REPÚBLICA DE COLOMBIA
SUPERINTENDENCIA DE INDUSTRIA Y COMERCIO

Oficio N° 12916 de 13 de agosto de 2021

Ref. Expediente N° NC2019/0000053

TÍTULO DE LA SOLICITUD: **“RUTA ELÉCTRICA PARA DISYUNTOR”**

(Pág. 8, Fig. 6).

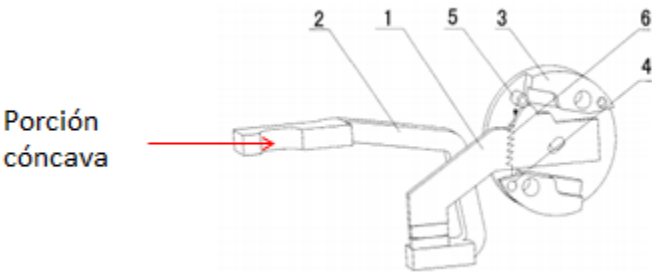
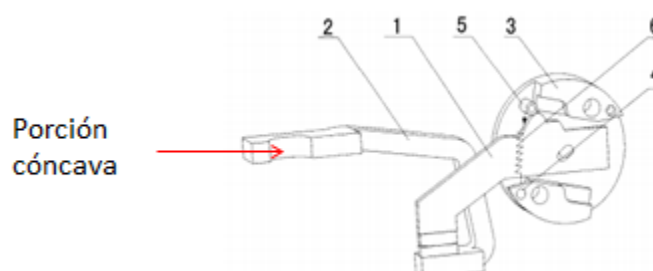
Al respecto es pertinente aclarar que el documento D1 hace referencia a que cada grupo de contactos móviles tiene un contacto estático correspondiente (Pág. 3, Párr. 005) (...) una carcasa aislante, un mecanismo de operación, una palanca de disparo, un contacto móvil, un contacto estático (Pág. 3, Párr. 005). En estos párrafos se puede apreciar primero que una carcasa aislante soporta los contactos móviles y estáticos del interruptor, tal como se puede apreciar en la siguiente figura, donde los contactos móviles se ubican en la parte superior de la carcasa y el contacto estático en la parte inferior:

Adicionalmente, para un técnico medianamente versado en la materia resulta obvio que la base deba tener ranuras y orificios para conectar los dos extremos del contacto estático.

(Pág. 5, Fig. 1).

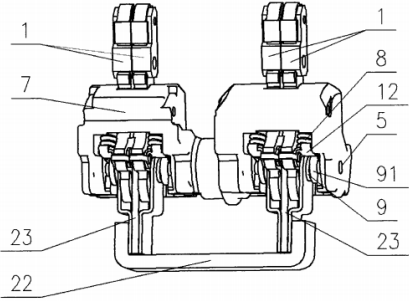
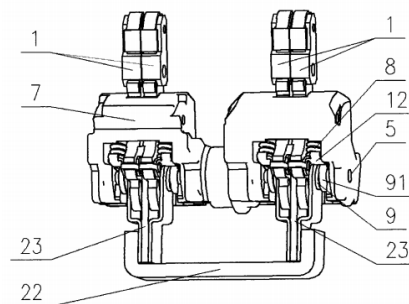
Por otra parte, el documento D3 incluido en este requerimiento divulga un contacto estático (2) con una porción cóncava fuera de la base del interruptor, tal como se puede apreciar en la siguiente figura:

Por lo tanto, la combinación de enseñanzas de los documentos D1 y D3 permiten anticipar en su totalidad estas características, tal como se puede apreciar en el análisis de nivel inventivo del presente requerimiento.

(Pág. 5, Fig. 1).

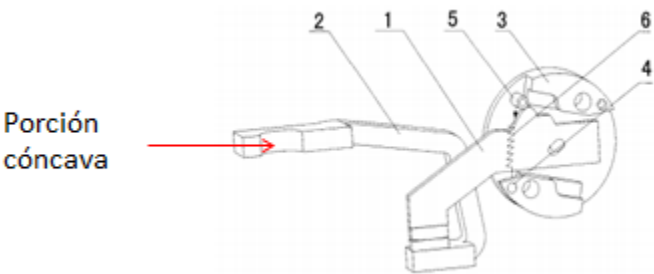
Sin embargo, el incluir que una porción cóncava del segundo contacto estático se deja por fuera de la base para obtener la ruta eléctrica para un interruptor alternativa, ya está divulgado en el documento D3 que se refiere a un contacto estático (2) con una porción cóncava fuera de la base.

En consecuencia, la persona normalmente versada en la materia, estaría motivada a incluir la porción cóncava del segundo contacto estático que se deja por fuera de la base del documento D3 en el interruptor de D1, para así llegar al objeto de la reivindicación 5. Por lo cual se considera obvia.
